Istres Recyclage et Energies

SUEZ RV France – Istres (13)

Mémoire en réponse à l'avis de la Mission régionale d'autorité environnementale PACA sur le projet de recyclage et énergies, site de La Grande (N° MRAe 002186/A P - 002338/A P)

Mai 2025

Extrait du plan de masse (PJ n°2)

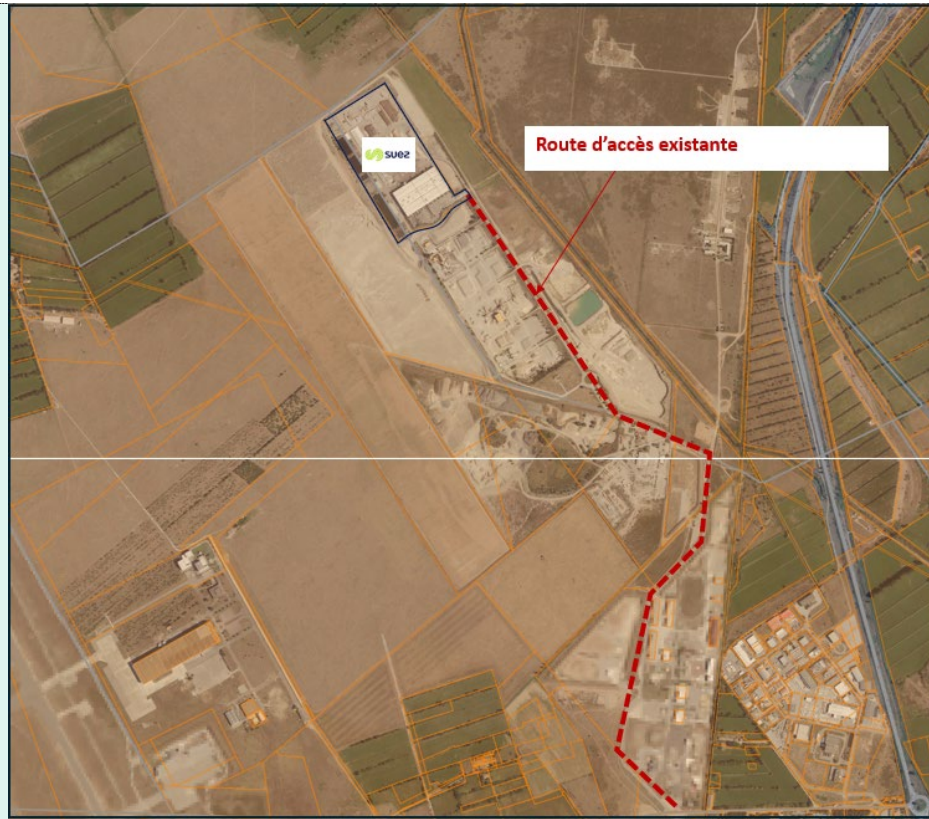
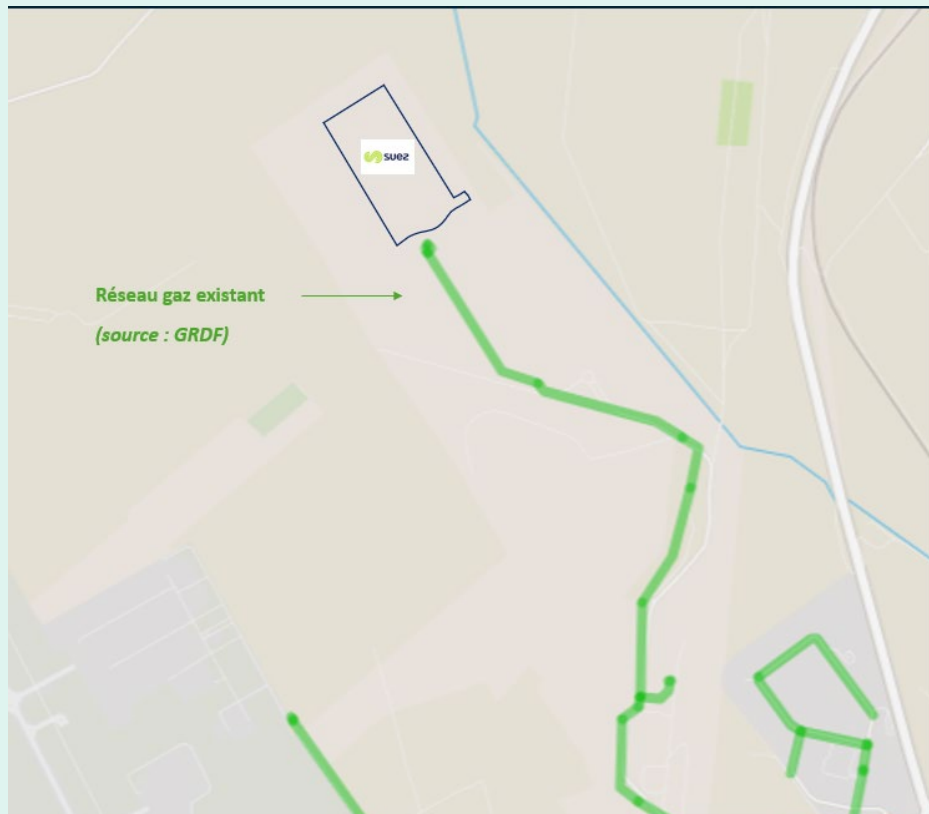
La MRAe recommande de compléter le périmètre de projet pris en compte dans l'étude d'impact par les sites de stockage délocalisés issus de la méthanisation, le raccordement au réseau de distribution et le poste d'injection du biométhane, d'en analyser les incidences et de prévoir, le cas échéant, des mesures d'évitement et de réduction adaptées.

Le biométhane produit par l'unité de méthanisation sera injecté dans le réseau gaz de GRDF. Le poste d'injection de biométhane sera implanté sur le site lui-même (repère n°11 sur le plan de masse).

L'unité de valorisation énergétique de déchets de type CSR a besoin quant à elle de gaz pour démarrer le four lors de sa mise en service et redémarrer ce dernier après les phases d'arrêt technique. Le poste d'alimentation de méthane sera implanté sur le site lui-même (repère n°12 sur le plan de masse).

Une seule et même canalisation sert à exporter le biométhane produit en continu et à alimenter l'unité de valorisation énergétique de type CSR. Le raccordement au réseau de gaz se fera au droit de la voirie existante d'accès au site. Les travaux de raccordement n'auront donc pas d'incidence dans la mesure où ils n'engendreront pas d'artificialisation de surface supplémentaire.
